1#楼、2#楼二层平面图

地下室平面图

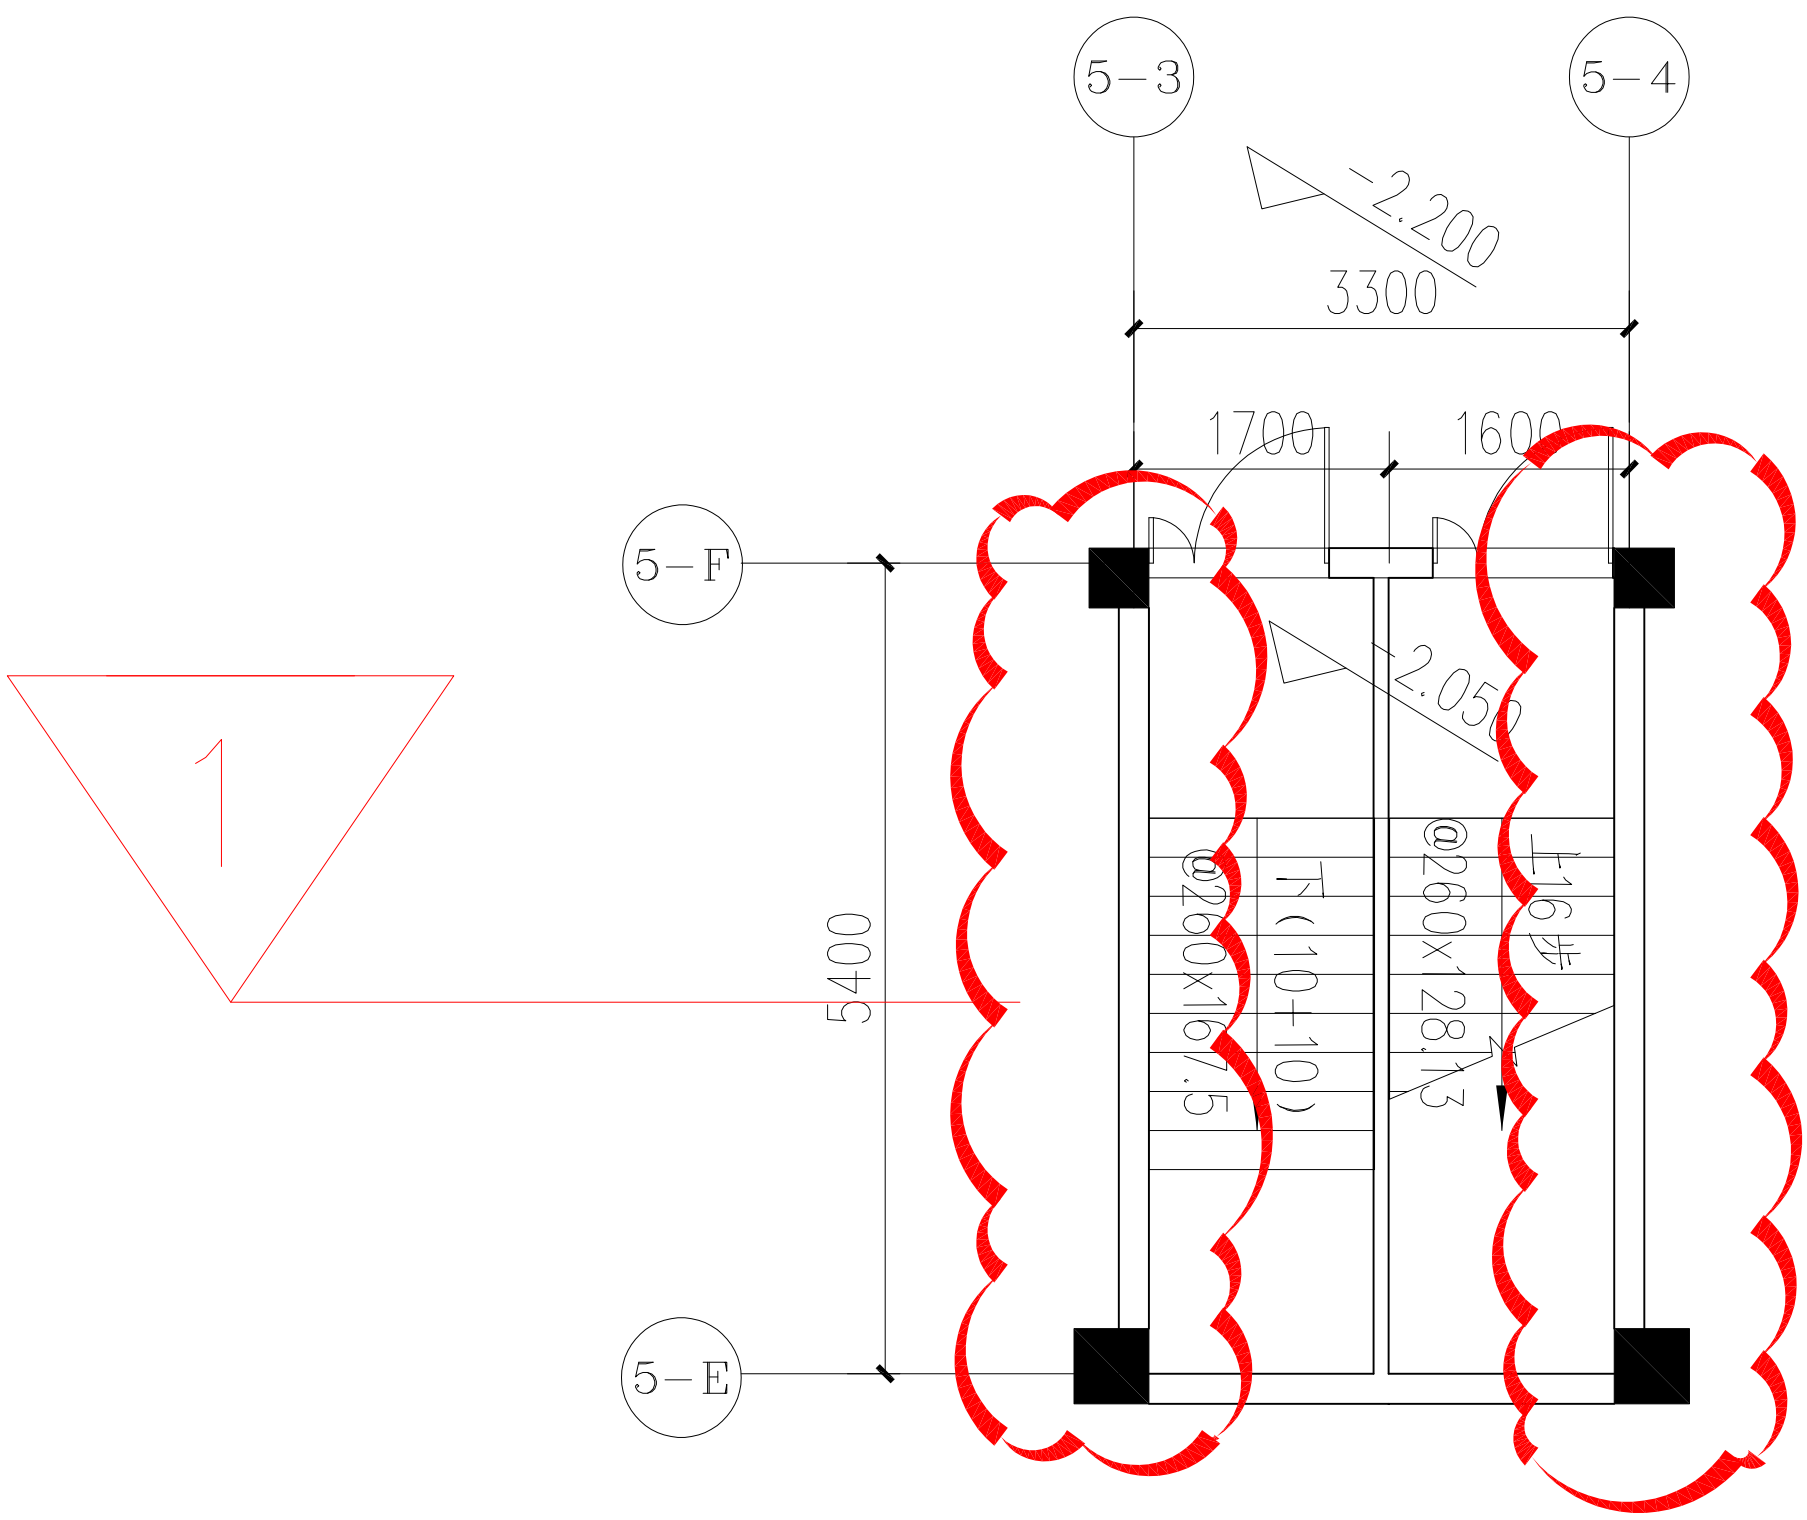
1. 标高-2.2平面图中楼梯5-3轴、5-4轴交5-E轴~5-F轴墙
根据结构专业要求改为200mm厚砖墙

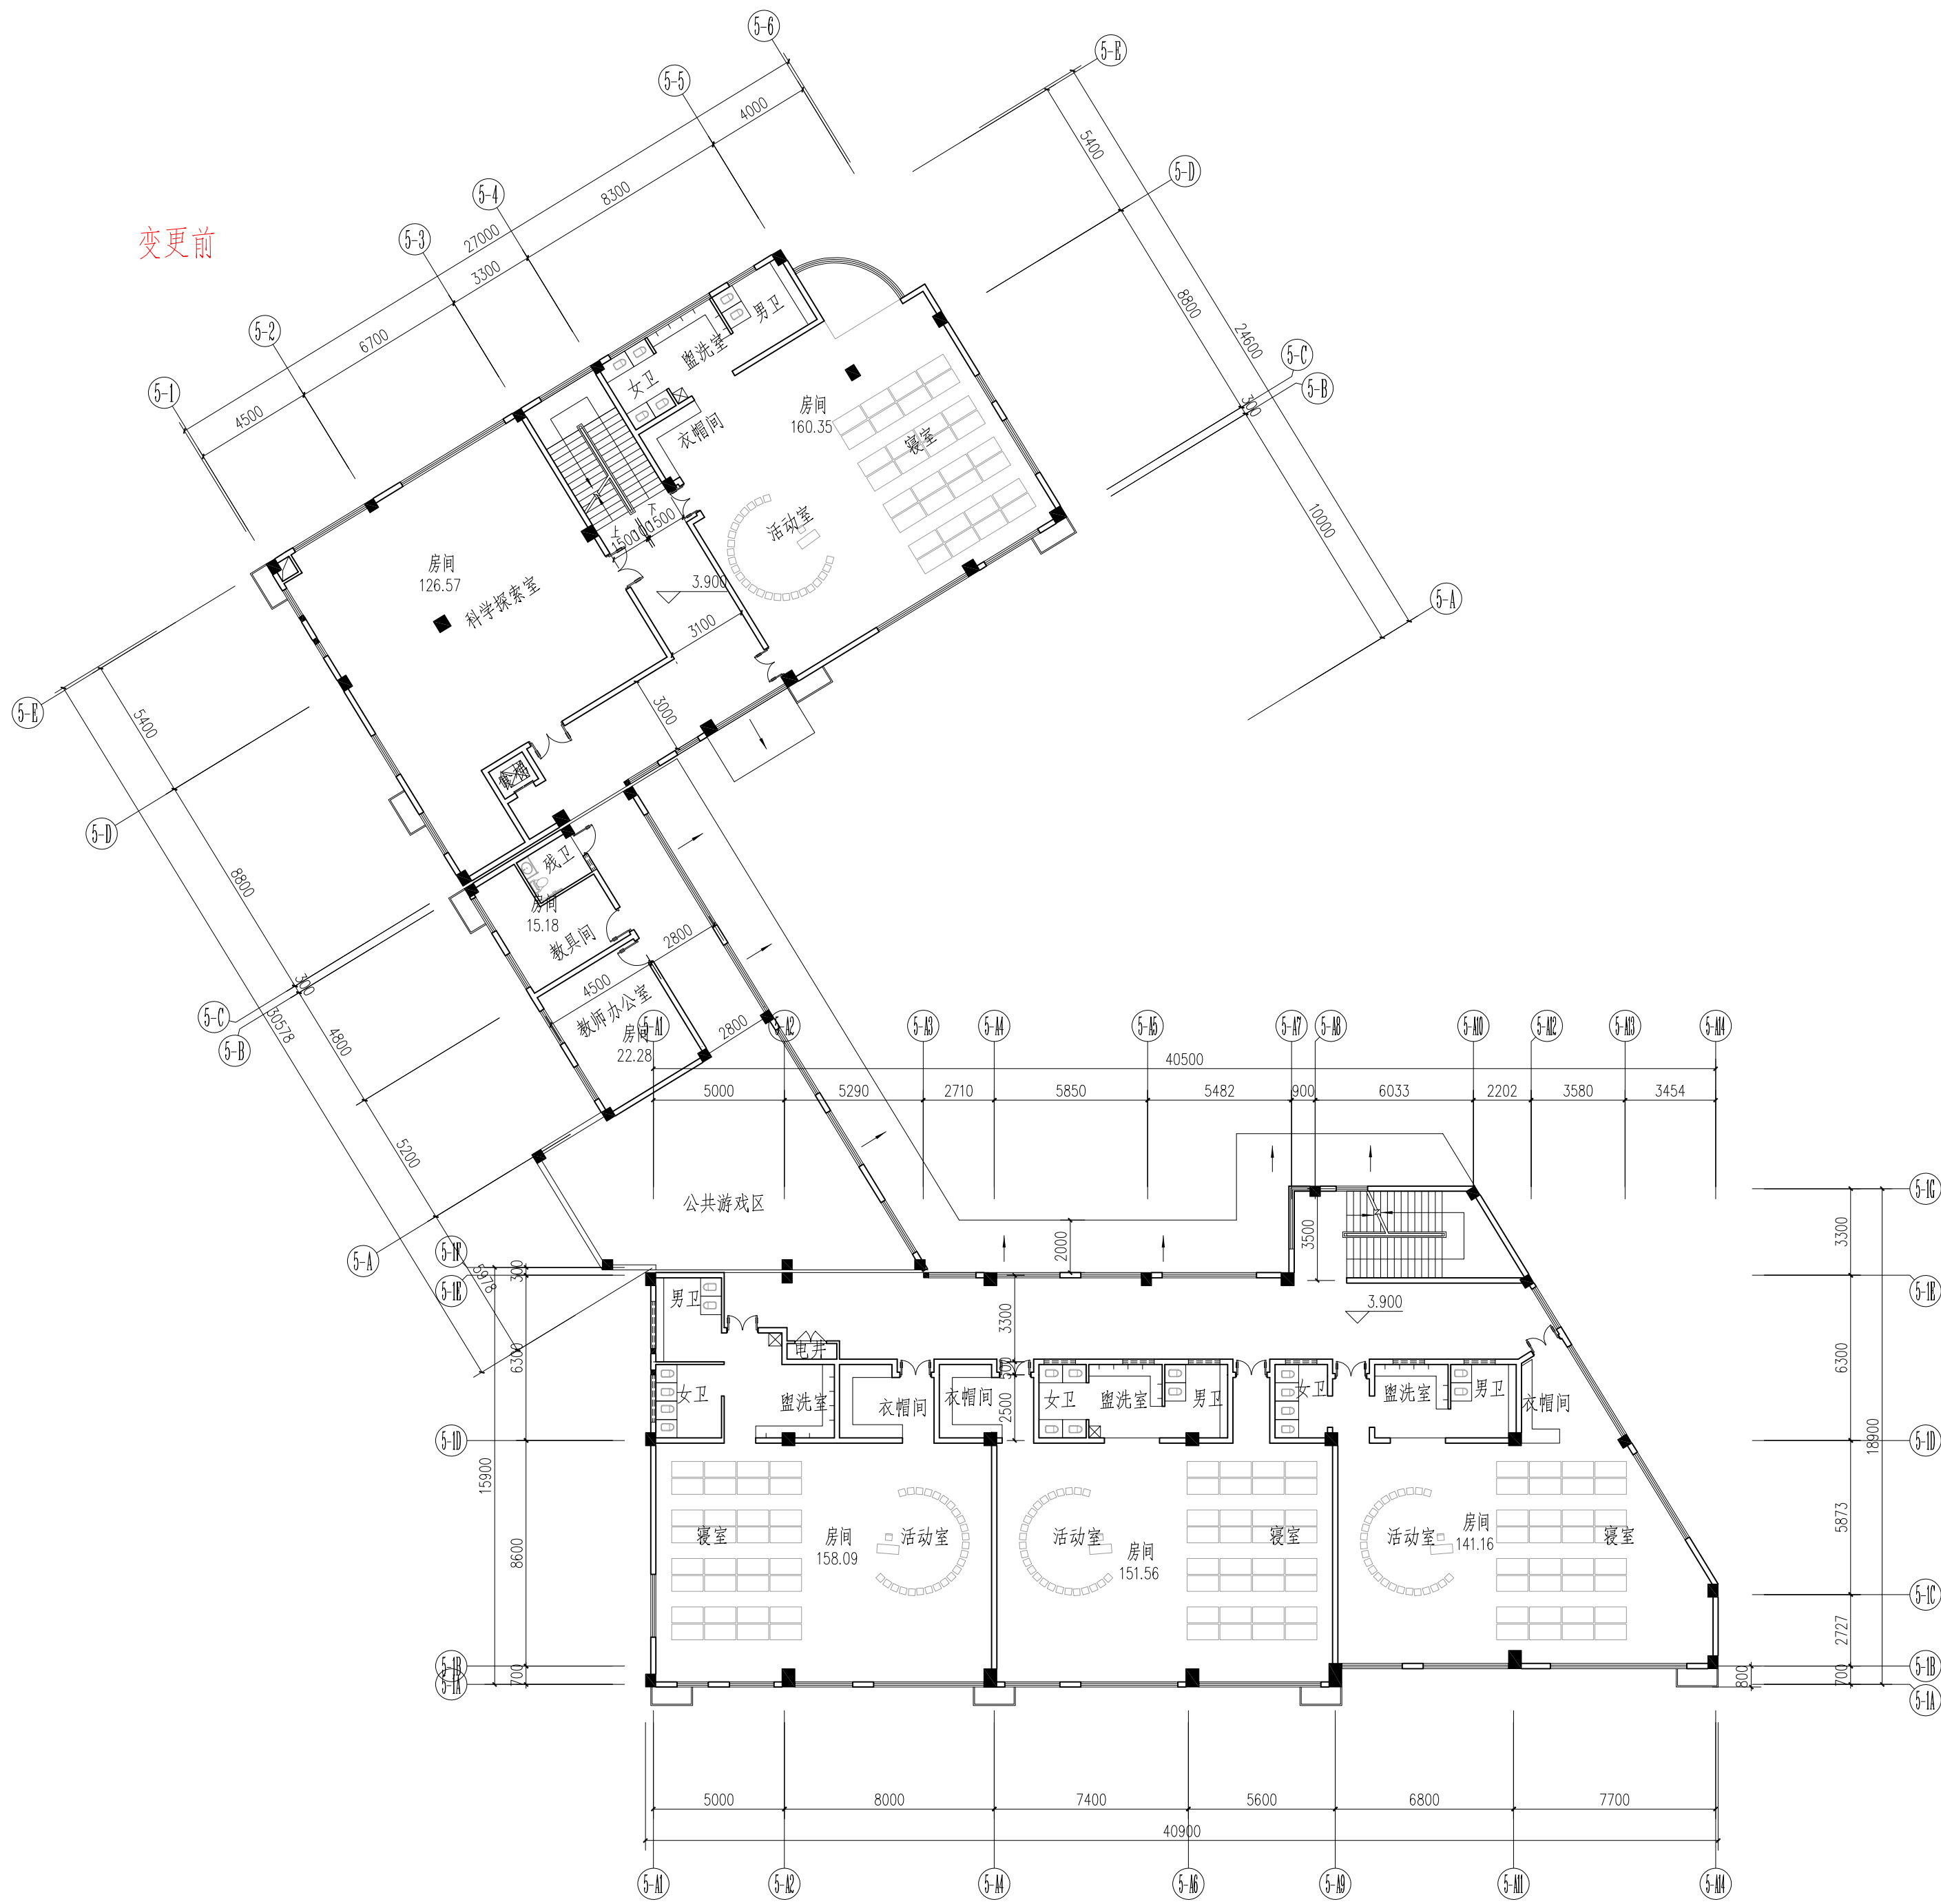
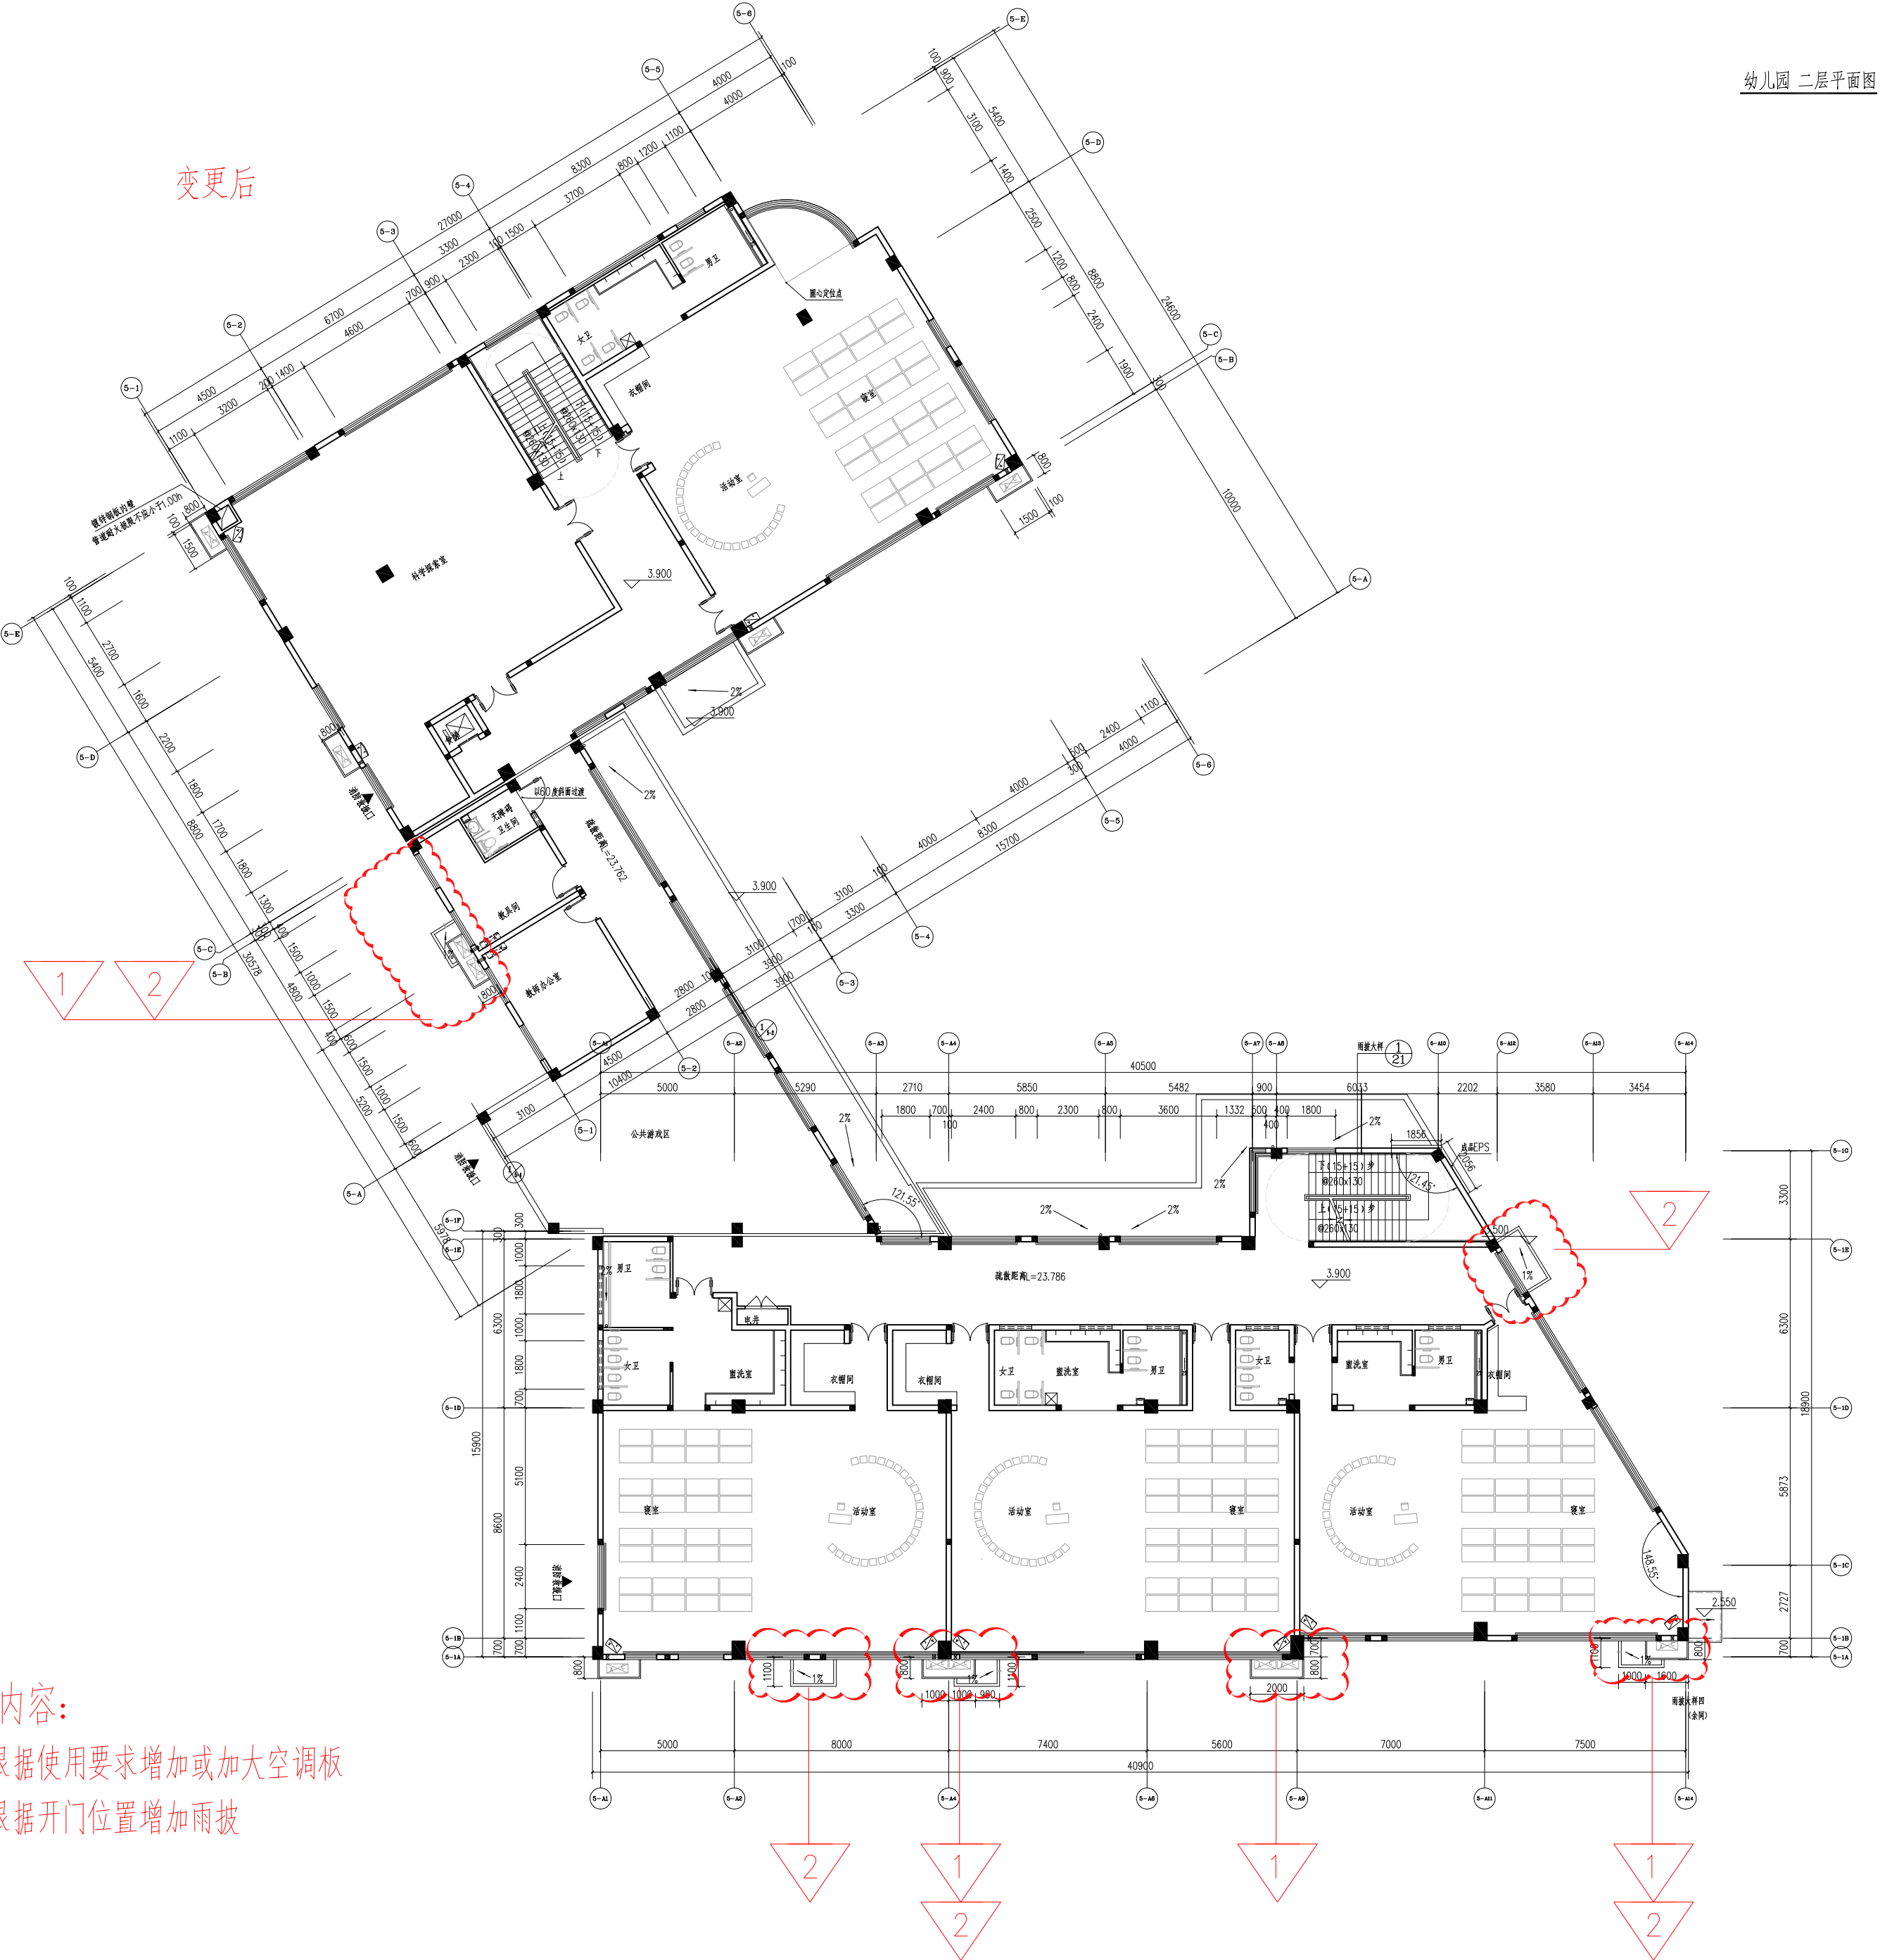
- 1.图中根据使用要求增加或加大空调板
- 2.图中根据开门位置增加雨披
